0 611 304 103
Issue 08-12-04
Stand

Typ 0 611 304 0 ..

Typ 0 611 304 1 ..

Fig./Abb. 2

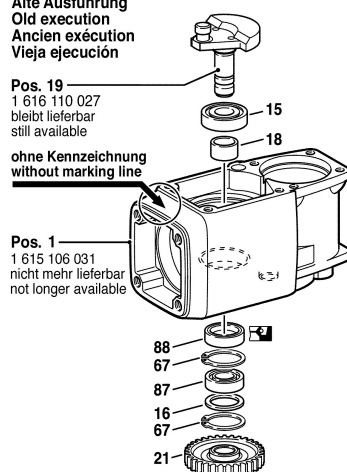
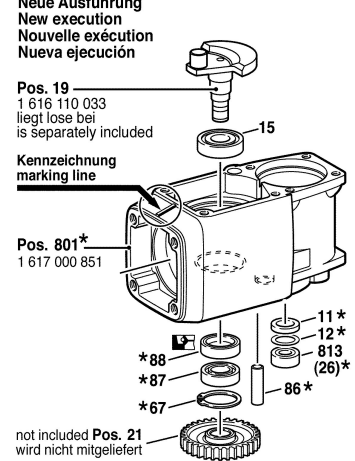
Altes Motorgehäuse, mit alter Exzenterwelle.
Old motor housing with old eccentric shaft.

Alte Ausführung
Old execution
Ancien exécution
Nueva ejecución

Pos. 19
1 616 110 027
bleibt lieferbar
still available

ohne Kennzeichnung
without marking line

Pos. 1
1 615 106 031
nicht mehr lieferbar
not longer available

Neues Motorgehäuse, mit neuer Exzenterwelle.
New motor housing with new eccentric shaft.

Neue Ausführung
New execution
Nouvelle exécution
Nueva ejecución

Kennzeichnung
marking line

Umbausatz = Pos. 800
Modification Set = pos. 800 } 1 617 000 852

Pos. 19
1 616 110 033
liegt lose bei
is separately included

Pos. 801*
1 617 000 851

* montiert in Pos. 801 = 1 617 000 851
assembled in pos. 801 = 1 617 000 851
